**Modulo per la presentazione delle osservazioni per i piani/programmi/progetti sottoposti a procedimenti di valutazione ambientale di competenza statale**

Progetto di un impianto eolico composto da 11 aerogeneratori di potenza pari a 4, 5 MW ciascuno, per una potenza complessiva di 49.5 MW, da realizzarsi nei comuni di Morcone (BN) e Campolattaro (BN) e Pontelandolfo (BN).

### OSSERVAZIONI ex art. 24 co. 3 Dlgs. 152/2006

**L'unico elaborato grafico che fa riferimento a installazioni preesistenti è REMCA\_20 DISTANZE DEGLI IMPIANTI EOLICI ESISTENTI<sup>12</sup>, tuttavia trattandosi di una cartina l'effetto reale dell'impatto non emerge.**

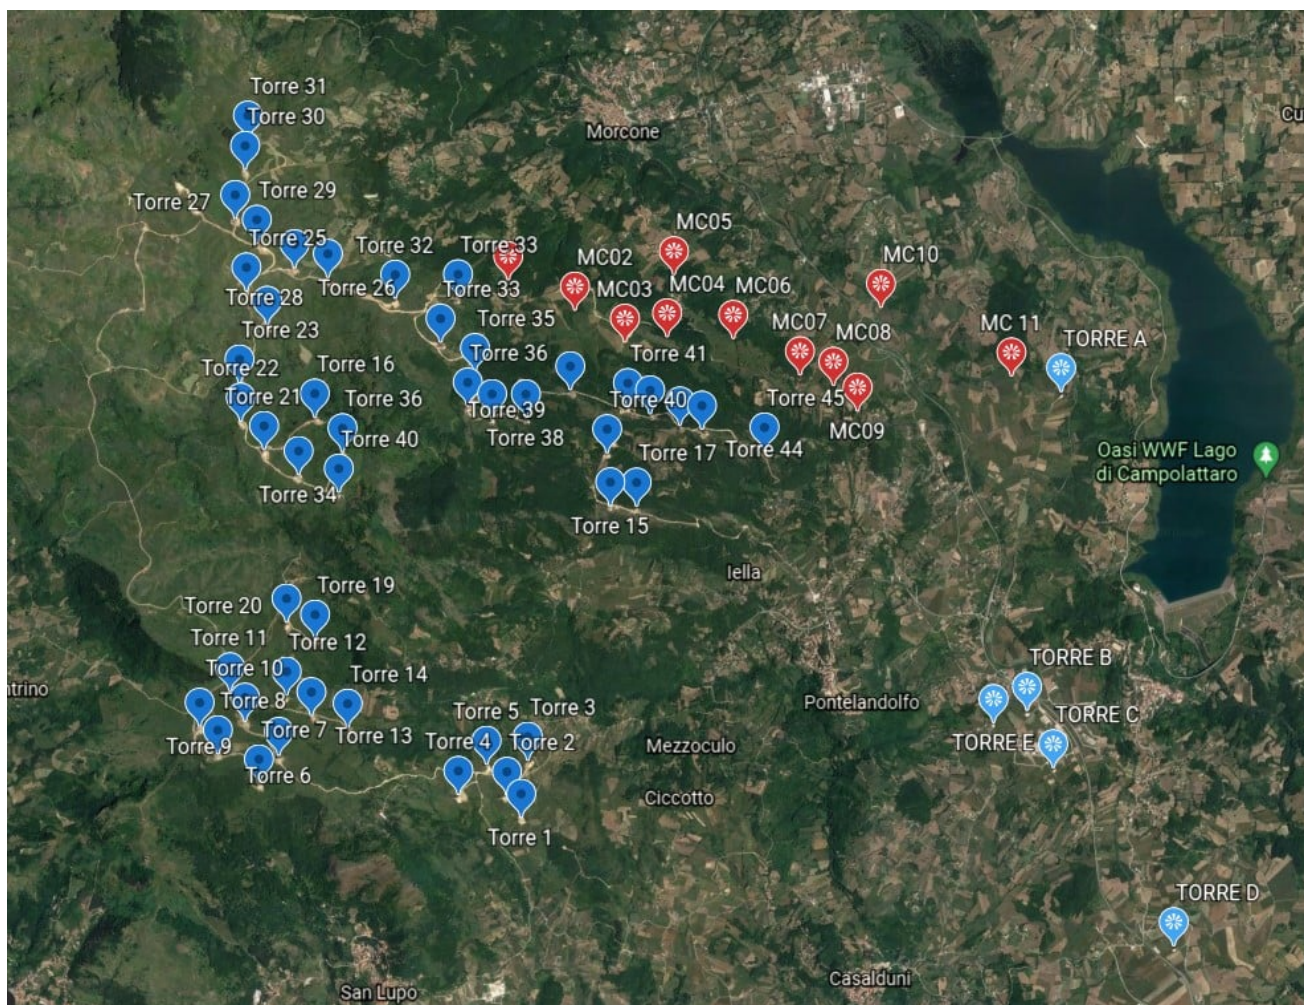
**In particolare nel RMCA D2B INQUADRAMENTO TERRITORIALE SU ORTOFOTO – UBICAZIONE DI AEROGENERATORE DI PROGETTO è presente solo una foto scattata dal versante della diga di Campolattaro- zona coste verso Morcone. Da questa prospettiva non si evince la presenza del preesistente parco eolico e l'effettivo effetto selva che invece si percepisce dalla strada statale 87 direzione Bn-Morcone in prossimità di Pontelandolfo.**

Fig. 1 - Stralcio della "Carta della Natura" SPRA, ARPAC 2018

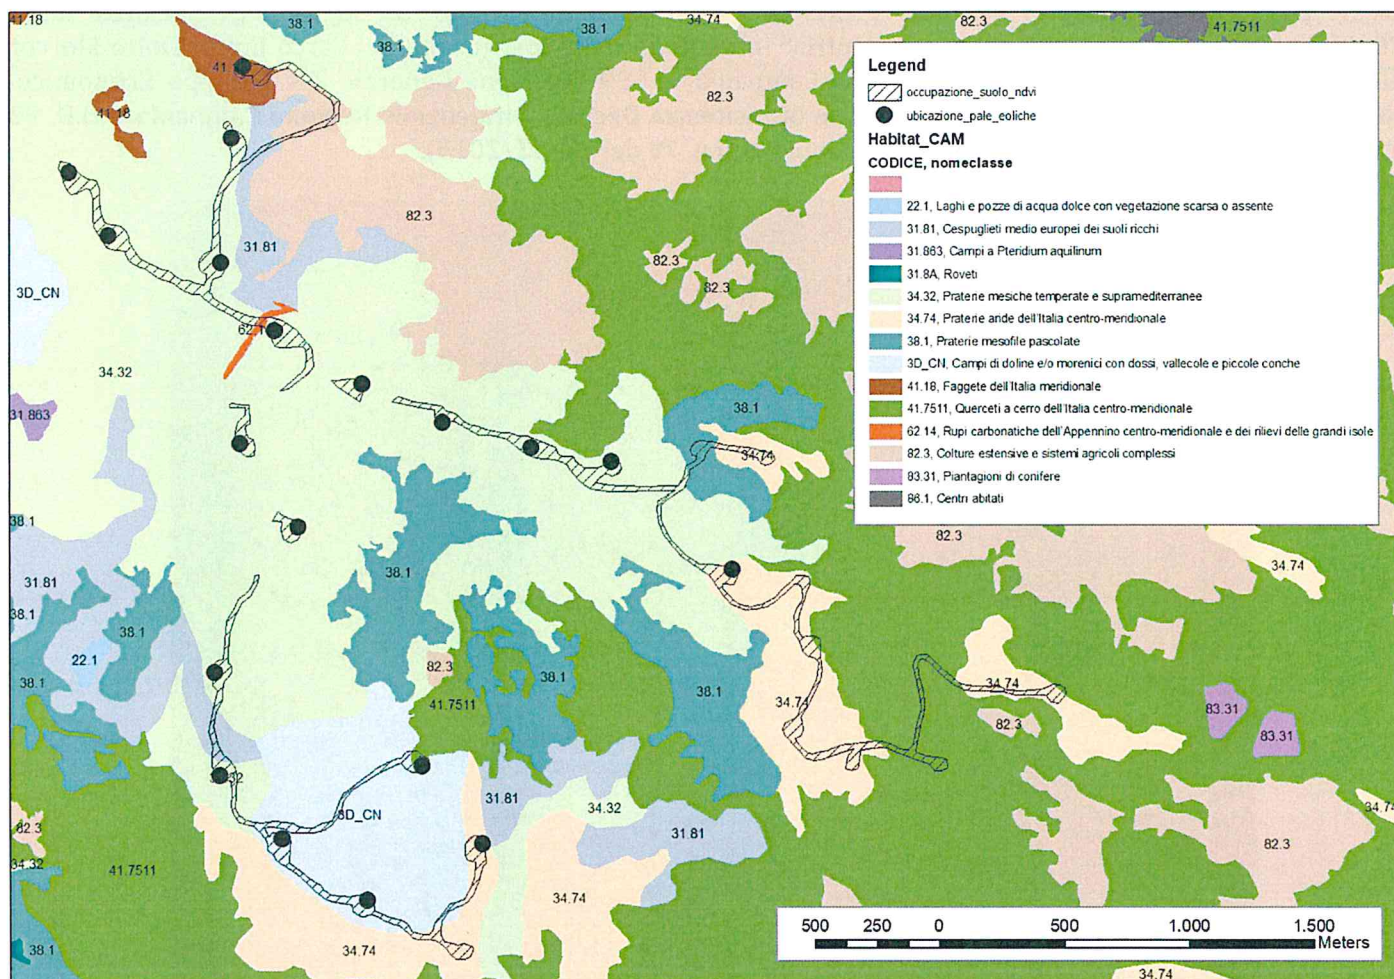
Tale sopralluogo, ha evidenziato criticità oggettive che hanno richiesto da parte di ARPAC il supporto di ISPRA nella interpretazione degli habitat presenti nel SIC.

La richiesta si ricollega al lavoro congiunto per la realizzazione della Carta della Natura della Regione Campania. La Carta degli habitat di Carta della Natura alla scala 1:25.000 mostra che il cantiere eolico ha interessato direttamente superfici occupate dai seguenti habitat CORINE Biotopes: 31.81, 34.32, 34.74, 38.1, 3D\_CN, 41.18, 41.7511, 62.14 e 82.3 (Fig. 1). Inoltre nel corso del sopralluogo sono stati osservati habitat non riportati nel documento finale di Carta della Natura in quanto di superficie inferiore all'unità minima cartografabile della carta, ovvero ad 1 ha.

Foto 2 - NDVI elaborata dalle bande 8 e 4 di L1C\_T33TVF\_A019524\_20190319T095353

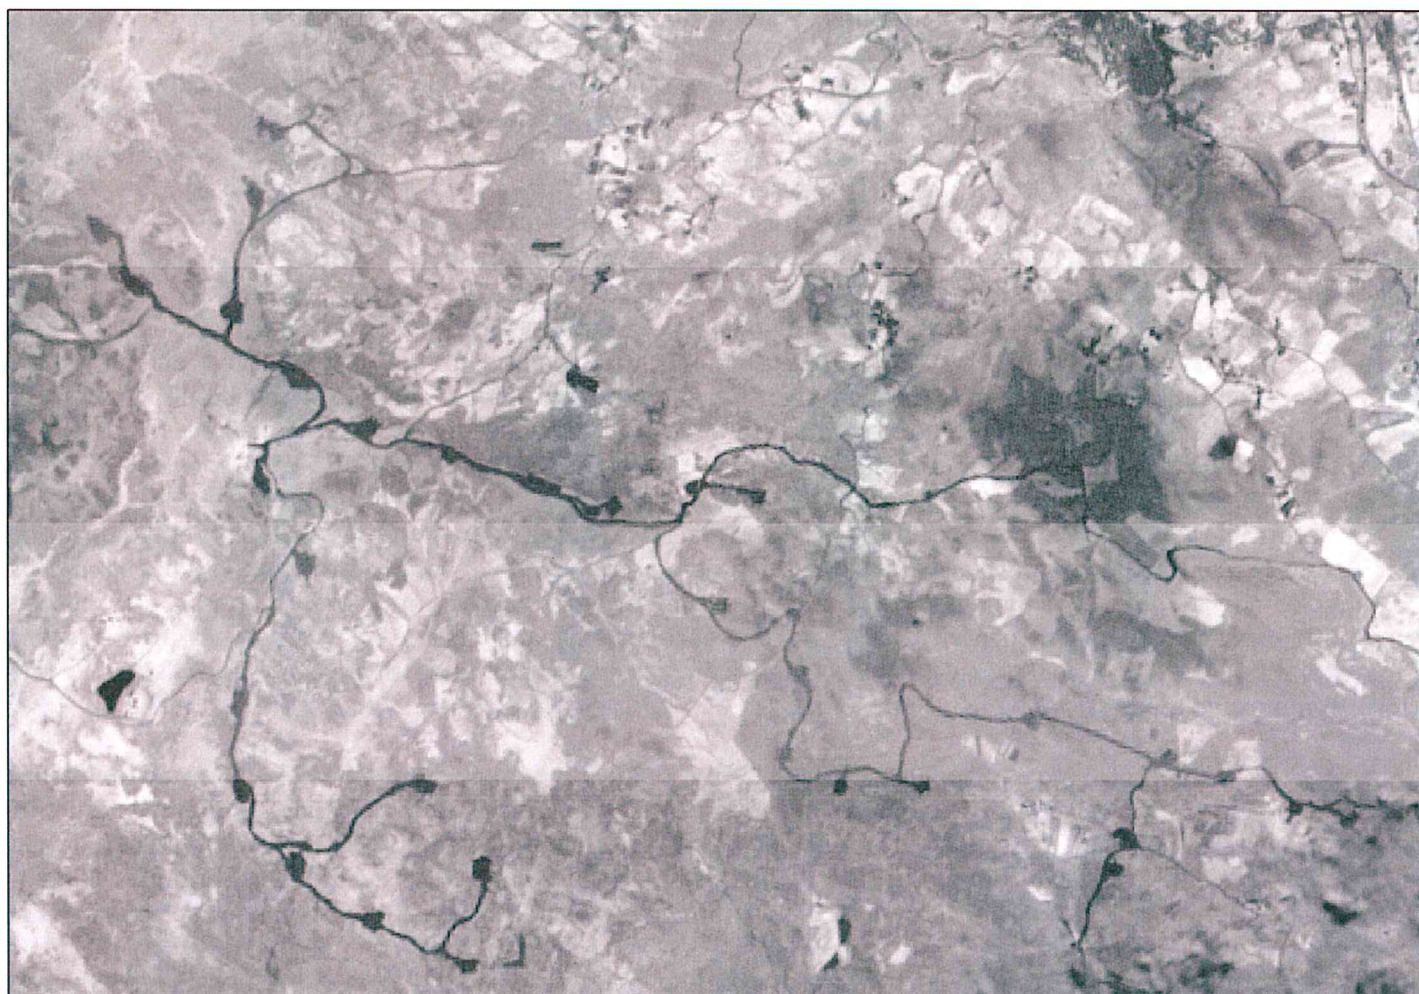
Mediante l'utilizzo di immagini satellitari Sentinel2 dell'ESA, una missione sviluppata nell'ambito del programma Copernicus per monitorare le aree verdi del pianeta e fornire supporto nella gestione di disastri naturali, sono state determinate le superfici in cui è stata asportata la vegetazione, ovvero le piazzole per il montaggio degli aerogeneratori e le strade di servizio, comprese quelle soggette ad ampliamento.

L'immagine satellitare datata 19 marzo 2019 (L1C\_T33TVF\_A019524\_20190319T095353) è stata elaborata in maniera tale da ottenere il NDVI (Normalized Difference Vegetation Index), algoritmo che consente di distinguere sostanzialmente aree vegetate da altri tipi di superficie, le aree nude sono state mappate in ambiente GIS ed è stata calcolata la superficie sottratta al sito Natura 2000 che ammonta ad oltre 35 ettari.

Foto 9 – Affioramento dell'habitat prioritario di Direttiva 8240\* - "pavimenti calcarei".

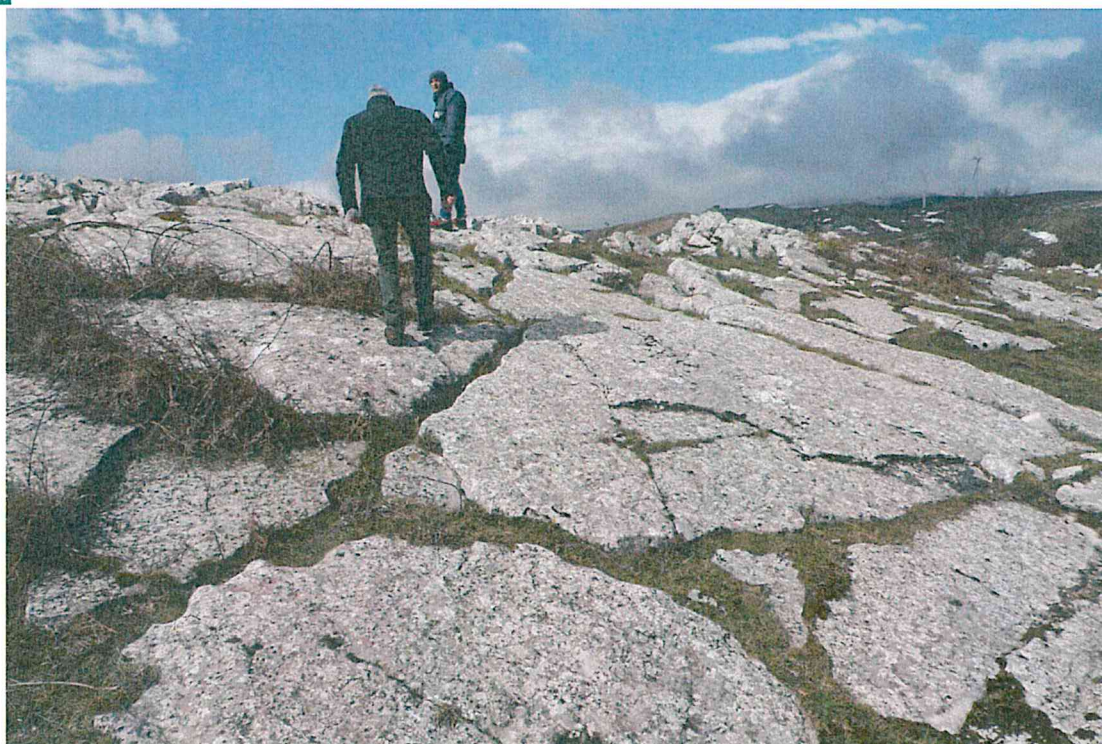
Foto 10 – La collinetta con i pavimenti calcarei (habitat di Direttiva 8240\*) della foto 9 tagliata da uno sbancamento per realizzare un'area di manovra e/o stoccaggio
